E/ECE/324
E/ECE/TRANS/505 } Rev.1/Add.35/Rev.2/Amend.4

**Добавление 35: Правила № 36**

**Пересмотр 2 – Поправка 4**

## ЕДИНООБРАЗНЫЕ ПРЕДПИСАНИЯ, КАСАЮЩИЕСЯ ОФИЦИАЛЬНОГО УТВЕРЖДЕНИЯ ПАССАЖИРСКИХ ТРАНСПОРТНЫХ СРЕДСТВ БОЛЬШОЙ ВМЕСТИМОСТИ В ОТНОШЕНИИ ОБЩЕЙ КОНСТРУКЦИИ

"Рис. 6b

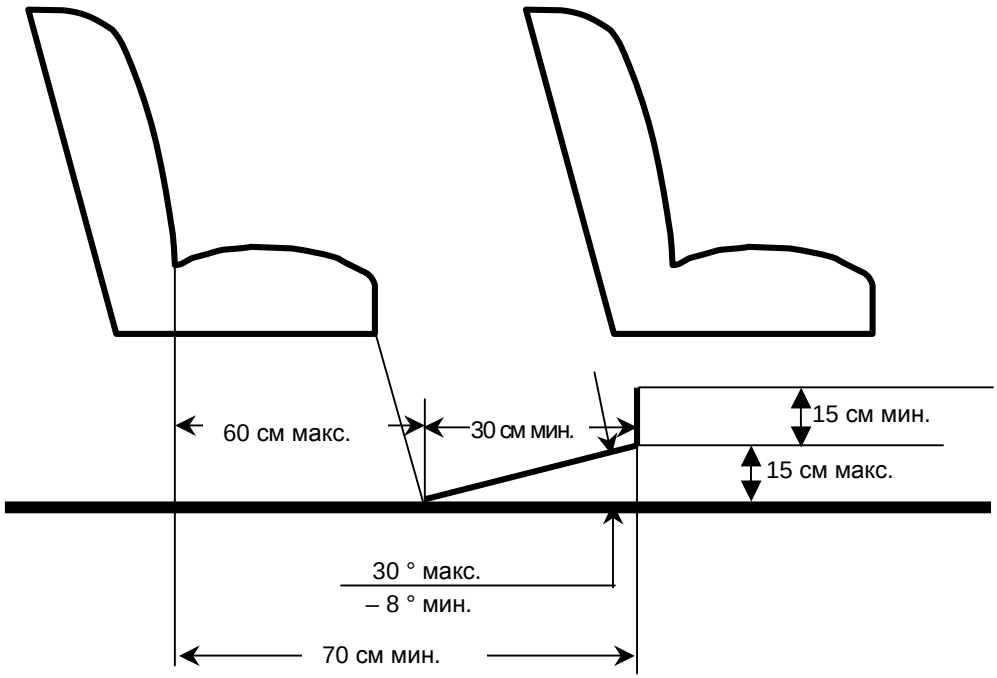
Включить новый рис. 6b следующего содержания:

ПРОСТРАНСТВО ДЛЯ СИДЯЩИХ ПАССАЖИРОВ НА СИДЕНЬЕ,
РАСПОЛОЖЕННОМ ЗА ДРУГИМ СИДЕНЬЕМ И/ИЛИ ОБРАЩЕННОМ К ПРОХОДУ
(см. пункт 5.7.8.5.2)

Включить новый пункт 5.7.8.5.2 следующего содержания:

"5.7.8.5.2 Для сиденья, расположенного за другим сиденьем и/или обращенного к проходу, должно быть предусмотрено минимальное свободное пространство для ног глубиной не менее 300 мм и шириной, соответствующей положениям пункта 5.7.8.1.1, как показано на рис. 6b приложения 3. Наличие в этом пространстве ножек кресел и элементов, указанных в пункте 5.7.8.6.2.3, допускается при том условии, что для ног пассажиров остается достаточно места. Это пространство для ног может частично располагаться в проходе и/или над ним, но оно на должно создавать никаких препятствий при измерении минимальной ширины прохода в соответствии с пунктом 5.7.5".
